**Европейская экономическая комиссия****Комитет по внутреннему транспорту****Всемирный форум для согласования правил  
в области транспортных средств****179-я сессия**

**Соглашение 1958 года: рассмотрение проектов  
поправок к существующим правилам ООН,  
представленных GRSP****Предложение по дополнению 2 к поправкам серии 01  
к Правилам № 135 (боковой удар о столб (БУС))****Представлено экспертами Рабочей группы по пассивной  
безопасности\***

## Дополнение 2 к поправкам серии 01 к Правилам № 135 (боковой удар о столб (БУС))

Рис.

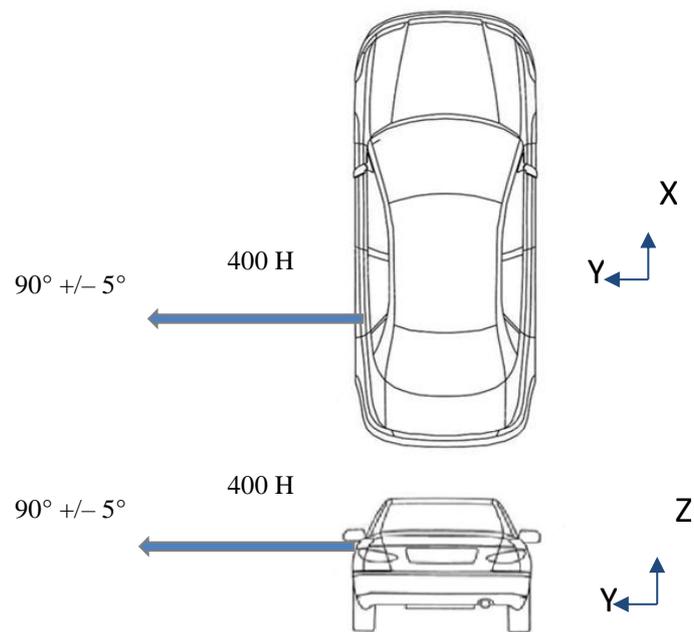
Пункт 5.4.2.1 изменить следующим образом:

«5.4.2.1 Дверь должна оставаться полностью закрытой.

Это требование считается выполненным, если:

- a) отчетливо видно, что дверной замок заперт; или
- b) дверь не открывается при применении к ней статического тягового усилия по меньшей мере в 400 Н в направлении  $y$ , согласно рисунку ниже, как можно ближе к оконному проему и к краю двери, находящемуся с противоположной стороны от петель, за исключением самой дверной ручки.
